運用指針

## 橋脚工事のための施工ヤード構造の変更

ミサト  
(東京外環自動車道 三郷JCT (二次改築))

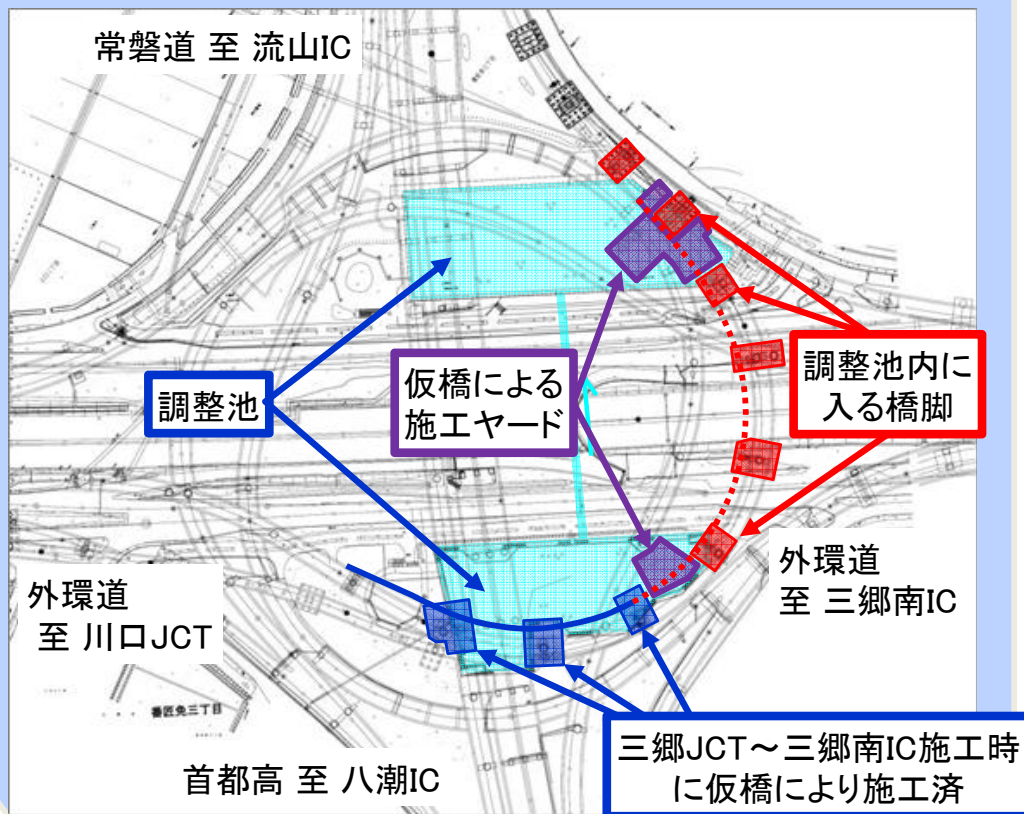
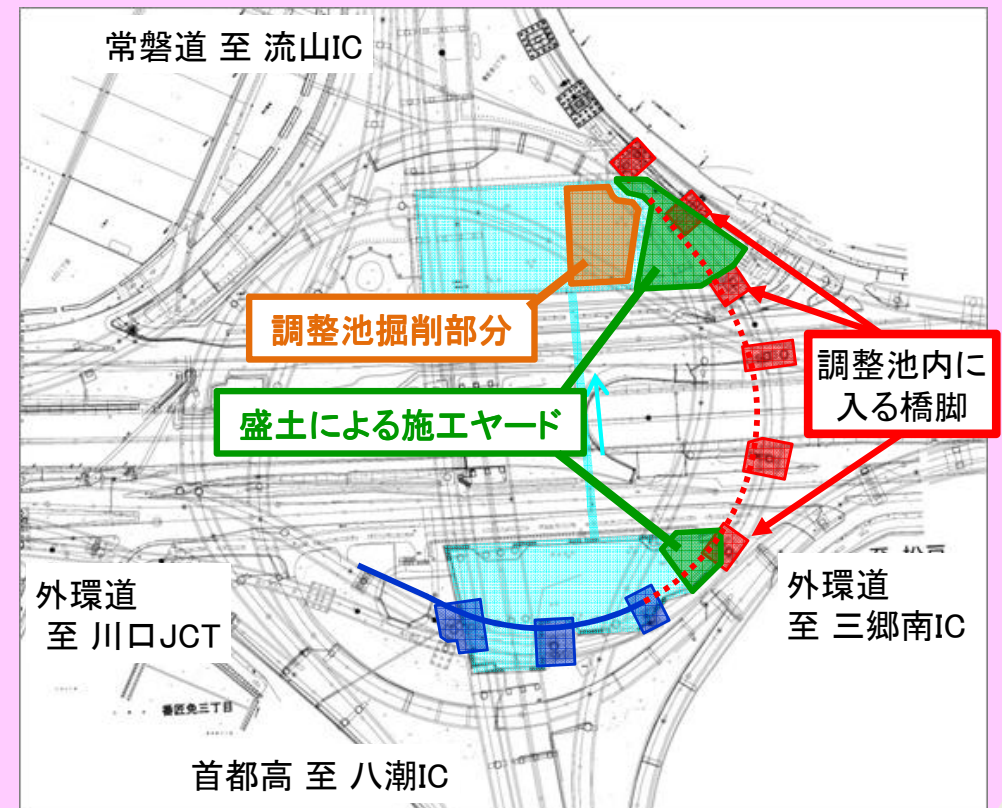
- ・渋滞対策のため三郷JCT Bランプ橋を1車線から2車線に拡幅する計画
- ・橋脚の施工にあたって、国道事務所が管理する調整池内に施工ヤードを構築する必要あり
- ・調整池の容量を確保するため、仮橋による施工ヤードを計画

- ・調整池の底を掘削し、調整池の容量を確保することで盛土構造による施工ヤードの構築を検討
- ・掘削した部分については、降雨後にポンプアップし排水することにより、貯水容量を確保
- ・関係機関と協議を実施し、了解を得る

# 三郷JCT Bランプ既設橋脚の拡幅の当初計画

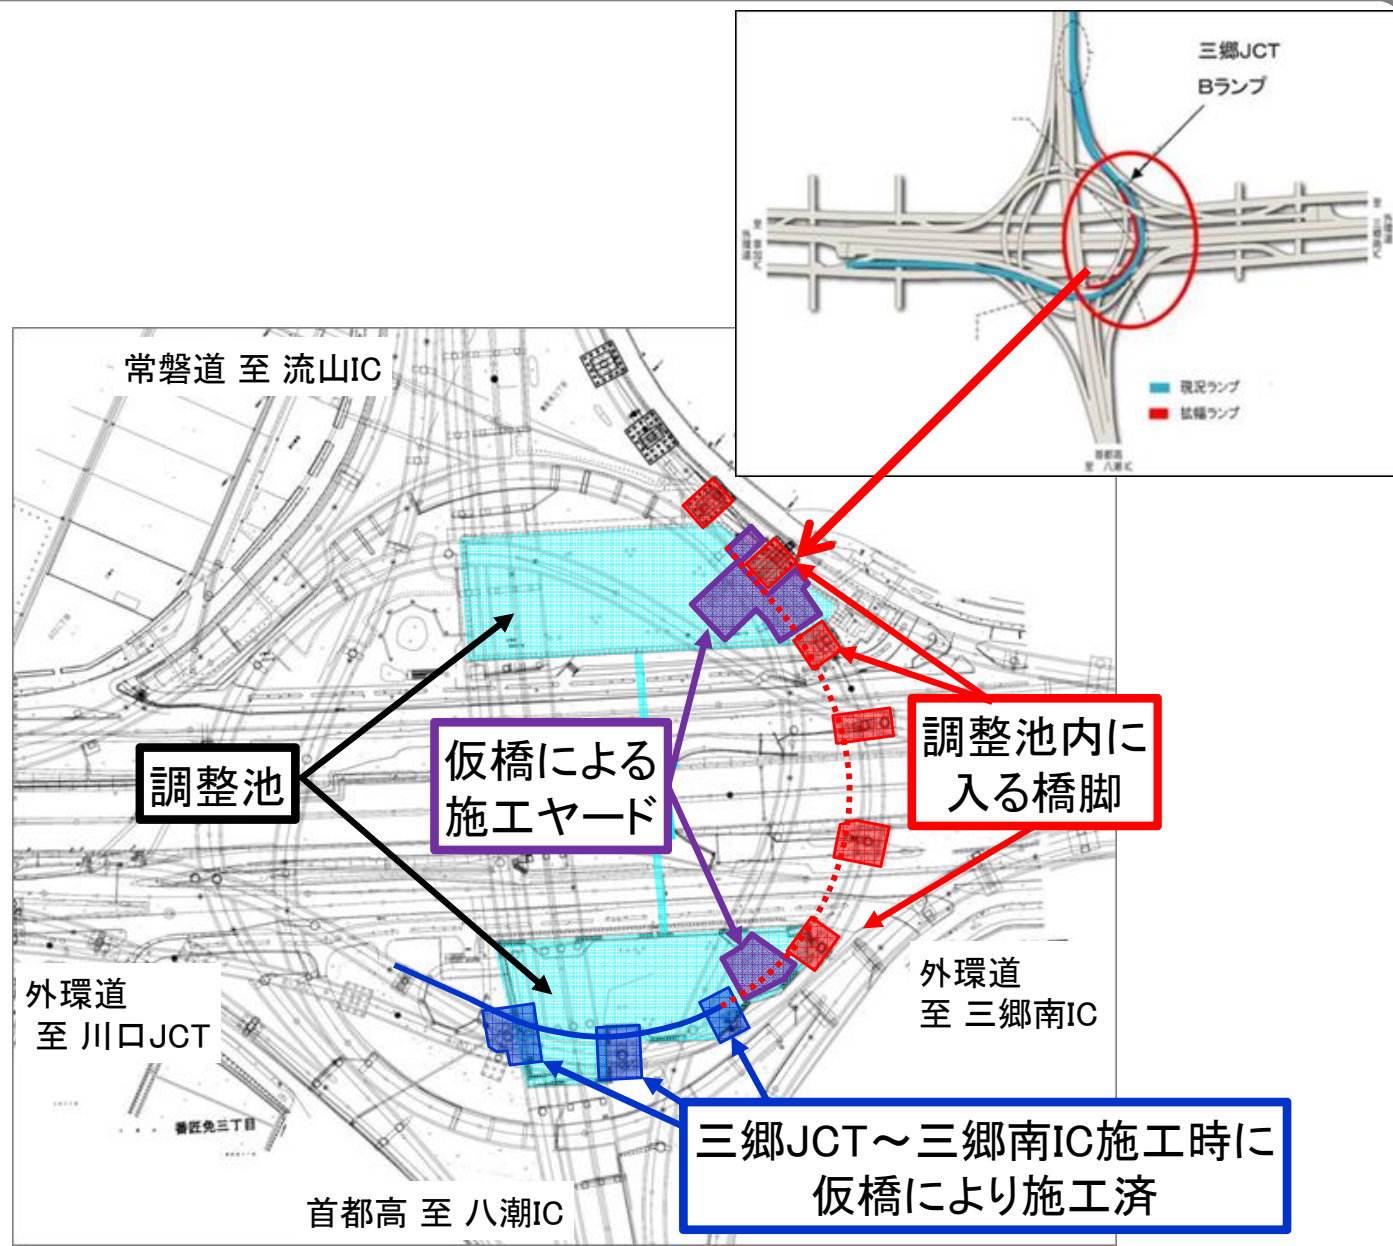
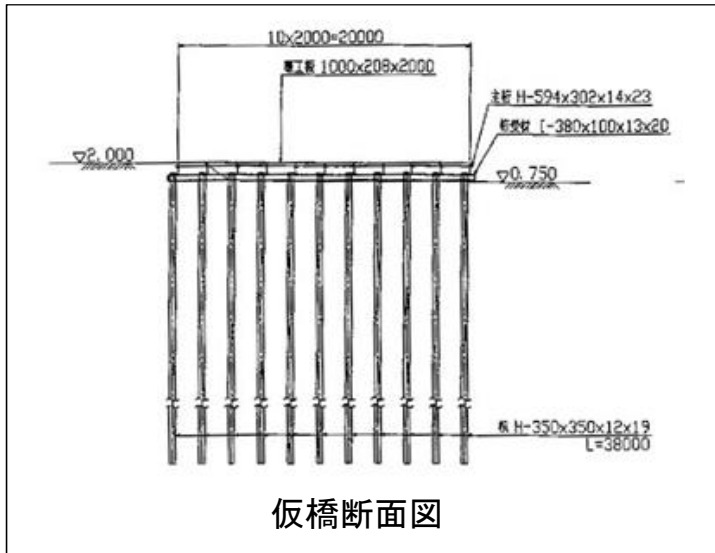
- ・渋滞対策のため流山ICから川口JCT  
 に向かう三郷JCT Bランプ橋を1車  
 線から2車線に拡幅する計画
- ・橋脚の施工にあたって、国道事務所が  
 管理する調整池内に施工ヤードを構築  
 する必要あり
- ・周辺は地下水位が高く、調整池を掘り  
 下げて容量を確保することができない
- ・調整池の容量を確保するため、仮橋に  
 よる施工ヤードを計画

# 施工ヤードを仮橋から盛土構造に見直し検討

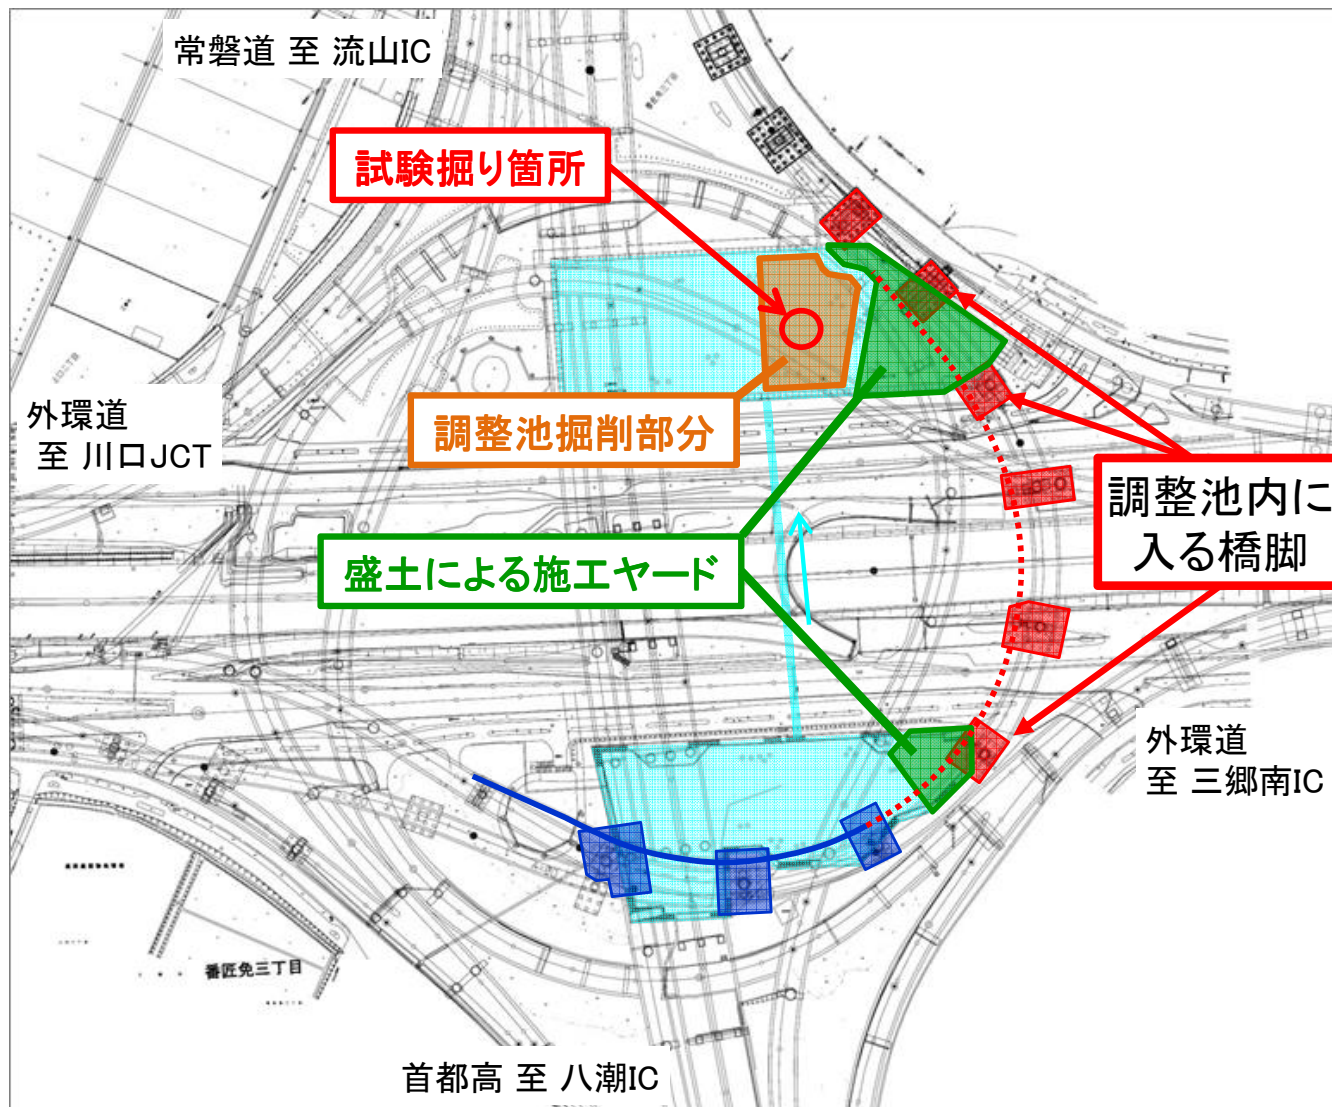
- 平成16年に実施した隣接区間の地質調査のボーリングデータより、**地下水位がGL-0.4mからGL-1.23mに低下している**ことに着目
- 調整地掘削部分において、深さ1.5mの**試験掘りを実施し、地下水位の低下を確認**
- 調整池の底を掘削し、調整池容量を確保することにより、**盛土構造による施工**を立案

## 調整池管理者(国道事務所)との協議(3回)

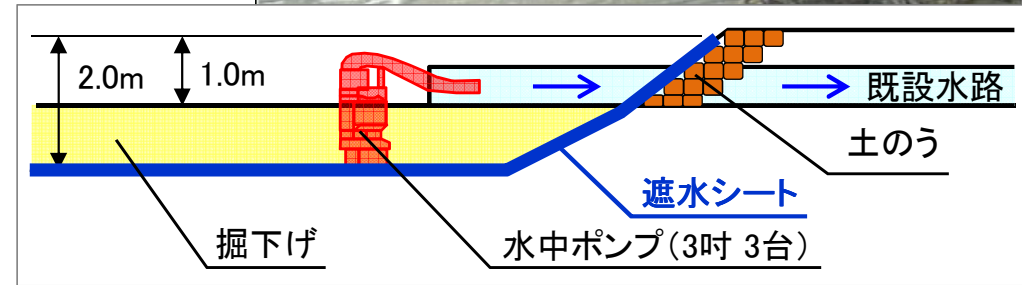
- 掘削箇所には遮水シートを設置
- 掘削した部分については、自然流下できないことから、**降雨後にポンプアップし排水**することを説明
- 現地試掘を実施し、地下水位の低下を説明**
- 施工ヤードを仮橋から盛土構造に変更することについて了解を得る
